TÍTULO ÚNICO AMBIENTAL

Nº TUA	TUA20221128002829
REQUERENTE	SUNARROCH AIS - Produção de Electricidade, Lda
Nº DE IDENTIFICAÇÃO FISCAL	515206067
ESTABELECIMENTO	Central Solar Fotovoltaica - SUNARROCH AIS
CÓDIGO APA	APA07770663
LOCALIZAÇÃO	Herdade dos Arrochais
CAE	35113 - Produção de eletricidade de origem eólica, geotérmica, solar e de origem, n e. 35120 - Transporte de eletricidade 35130 - Distribuição de eletricidade 35140 - Comércio de eletricidade

**Declaração de Impacte Ambiental
(Anexo ao TUA)**

Designação do projeto	Central Solar Fotovoltaica dos Arrochais, Subestação e Linha de Ligação à Rede, a 400 kV
Fase em que se encontra o projeto	Estudo Prévio
Tipologia do projeto	Anexo II, n.º 3, a) e b), Anexo I, n.º 19 e Anexo II, n.º 1, alínea d) do Decreto-Lei n.º 151-B/2013, de 31 de outubro, na sua atual redação
Enquadramento no regime jurídico de AIA	Artigo 1.º, n.º 3, alínea a) e alínea b), subalínea i) do Decreto-Lei n.º 151-B/2013, de 31 de outubro, na sua atual redação
Localização (freguesia e concelho)	Concelho de Moura: freguesia da Amareleja, Póvoa de São Miguel e União de Moura (Santo Agostinho e São João Baptista) e Santo Amador
Identificação das áreas sensíveis	Zon

Figura 1 – Limite dos *habitats* ribeirinhos na área do projeto da Central Solar Fotovoltaica dos Arrochais

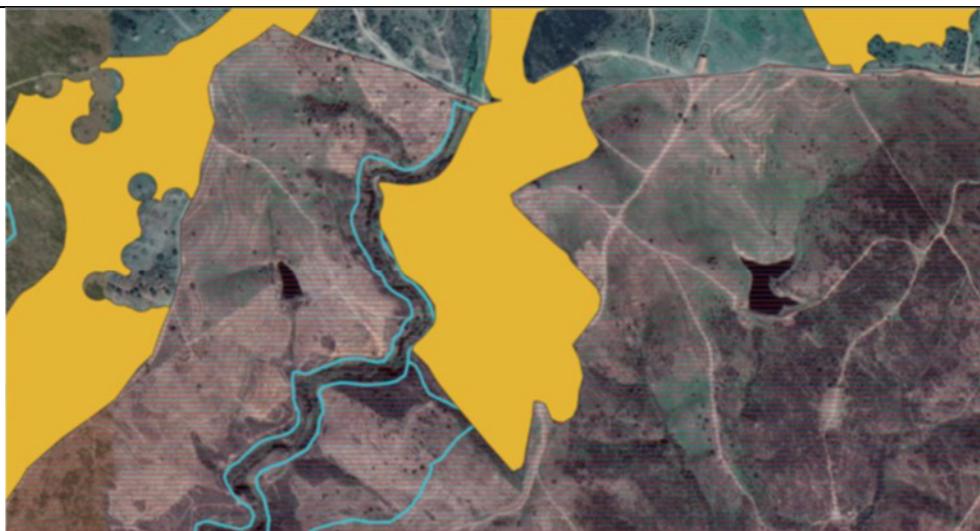
2. Assegurar que não existe sobreposição de painéis com a área indicada na figura 1, a azul, que corresponde ao limite de habitats ribeirinhos.
